NUJNO: VARNOSTNO OBVESTILO – MMS-20-3893

Infuzijska črpalka BD BodyGuard™ Duo

Kode izdelkov: 999-903EN; 999-903ES; 999-903IT

Infuzijska črpalka BD BodyGuard™ Duo – nadgradnja programske opreme

Situacija 1: Težava v primeru začasno ustavljenega odmerka v intermitentnem programu

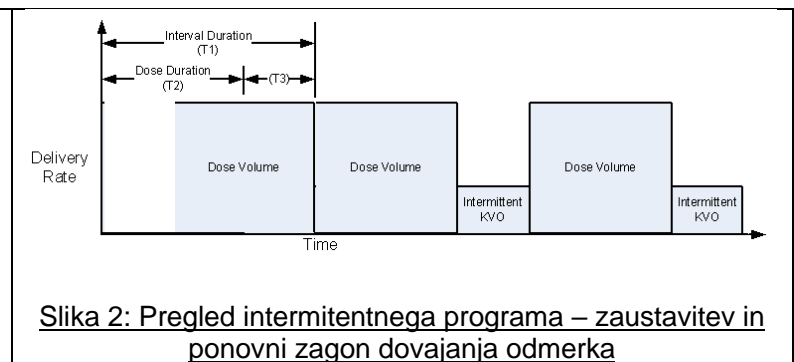
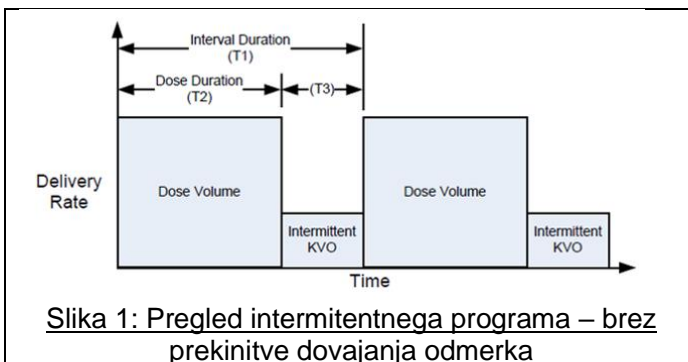
Težava: Samo v intermitentnem programu lahko začasna ustavitev dovajanja odmerka, preden je doveden programirani volumen, povzroči dajanje dveh zaporednih intermitentnih bolusov enega za drugim, kar povzroči prekomerno infundiranje.

Če se črpalka med intermitentnim programom izklopi, notranja ura še naprej spremlja čas infundiranja. Glejte spodnjo sliko 1 za oris intermitentnega programa. V osnovi se bo črpalka trudila, da bo čas intervala (T1) dosleden v celotnem programu infundiranja. Družba BD bo razvila nadgradnjo programske opreme, da se zagotovi, da se trajanju intervala (T1) doda vsak premor trajanja odmerka (T2). Če uporabniki uporabljajo intermitentni program, jim družba BD do takrat svetuje naslednje:

- Če se črpalka ustavi med odmerkom (T2), bo operater lahko nadaljeval s preostalim časom. Črpalka bo obdržala določen čas intervala (T1). V primeru kratkega časa intervala se čas KVO (T3) skrajša za čas prekinitve (slika 2).
- Če se črpalka ustavi med odmerkom (T2) in ponovno zažene po preteku naslednjega načrtovanega časa odmerjanja, bo črpalka takoj začela z naslednjim odmerkom od začetka, čemur bo sledil celoten interval, kot ga je določil operater. Ostanke predhodnega odmerka ne bo dovajala.
- Če se črpalka ustavi med intermitentnim KVO (T3), lahko uporabnik črpalko kadar koli pred naslednjim načrtovanim odmerkom ponovno zažene, ne da bi to vplivalo na program infundiranja. Če se črpalka ponovno zažene po naslednjem načrtovanem odmerku, bo črpalka takoj začela z naslednjim odmerkom, ki mu bo takoj sledil celoten interval (T3).

- Ta programska oprema bo posodobila intermitentni program, da se zagotovi, da se bo v primeru prekinitve trajanja odmerka (T2) celotno trajanje intervala (T1) podaljšalo za čas te prekinitve.

Situacija 2: Nepravilna prioriteta alarma za konec infundiranja v načinu KVO

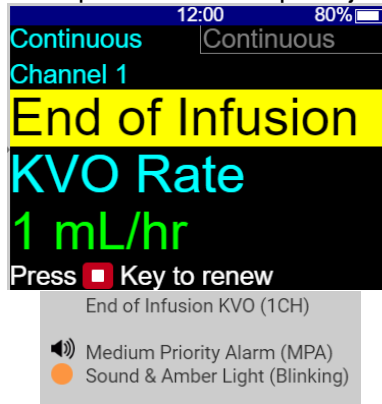
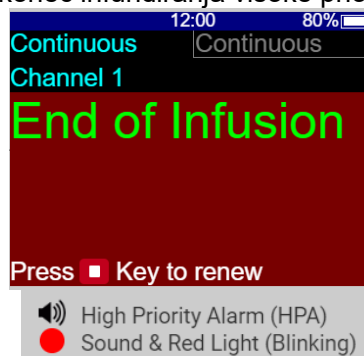
Težava: V črpalkah BodyGuard™ Duo konec infundiranja v načinu KVO sproži alarm srednje prioritete namesto alarma visoke prioritete, kot je navedeno v navodilih za uporabo. Trenutni alarm srednje prioritete lahko povzroči tudi zamenjavo z NEOI (Near End of Infusion), ki je alarm nizke prioritete; oba imata enak zvočni signal po 60601-1-8.

V primeru konca infundiranja v načinu KVO črpalka trenutno opozarja z alarmom srednje prioritete:

Ko je KVO končan, se aktivira alarm za konec infundiranja visoke prioritete:

- Družba BD bo razvila nadgradnjo programske opreme in revidirala navodila za uporabo infuzijske črpalke BodyGuard™ Duo
 - Ta programska oprema bo posodobila prioriteto alarma kot visoko za konec infundiranja v načinu KVO (Keep Vein Open)
